SCALE: 1 : 1 NOT TO SCALE		瑞翔光电(惠州）有限公司
PAGE: 1 OF 2		
GENERAL TOL. 0.20mm	UNITS MM	
APPROVALS	DATE	MODEL NUMBER : RXA-043005-03 TP-T043QPH-06 / CUSTOMER P/N :
APP Mychan	2021-11-02	
CHK Amorll	2021-11-02	
DWN Amorll	2021-11-02	PROJECTION / DATE: 2021-11-02

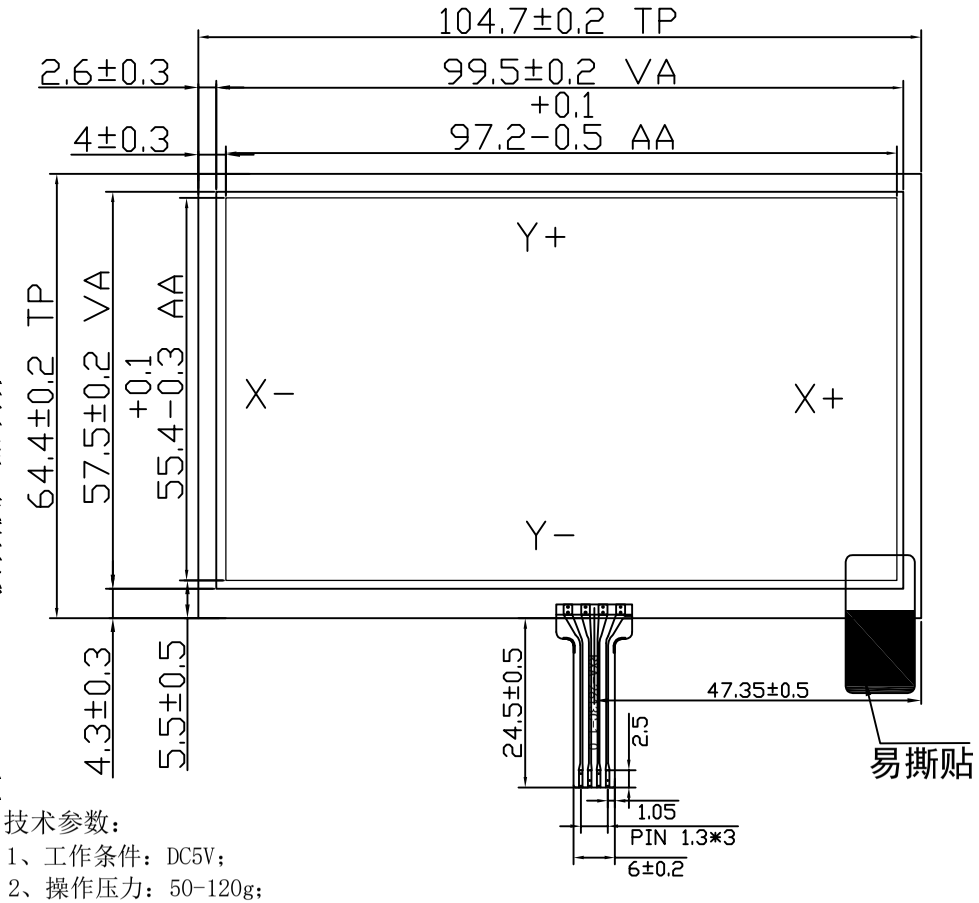
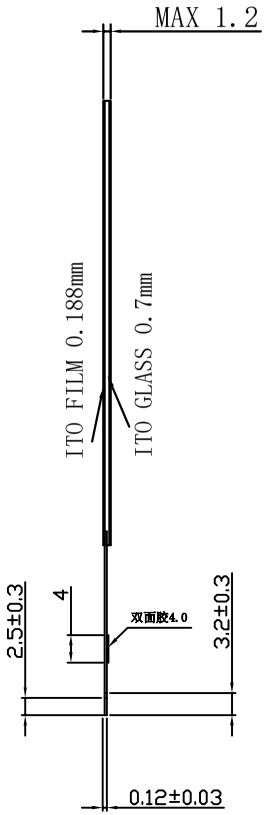
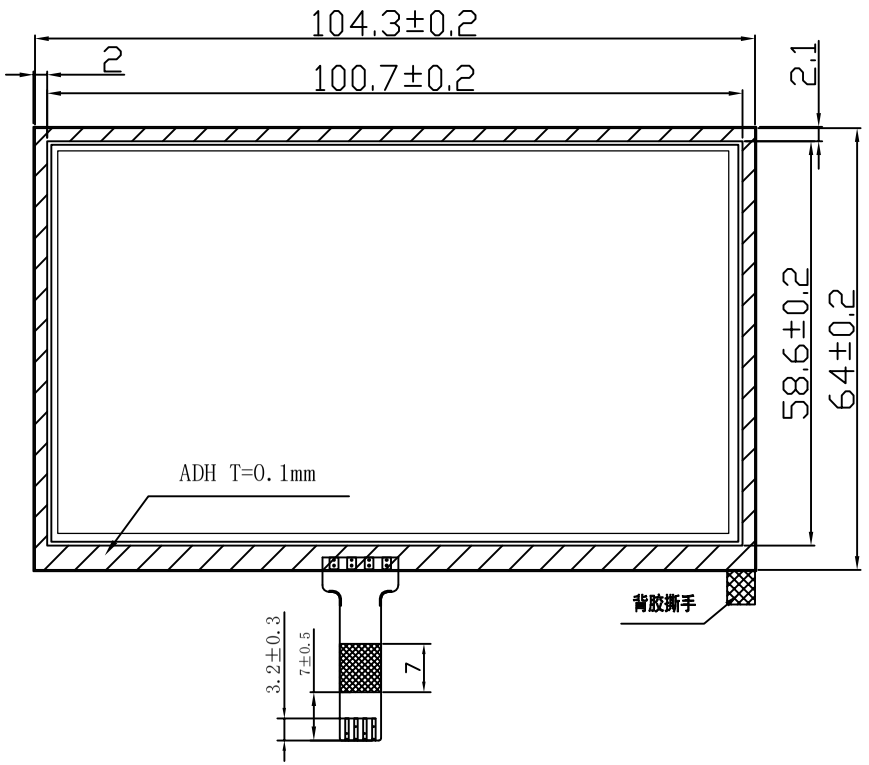
REV.	DESCRIPTION	DATE
A/1	客户反馈我司AA公差太大，与客户协商修改公差，胶片由原来的正负0.5改成正0.1负0.5。玻璃由原来的正负0.5改成正0.1负0.3.	2015/07/20
A/1	FPC 双面胶加长到7MM	2021-11-02
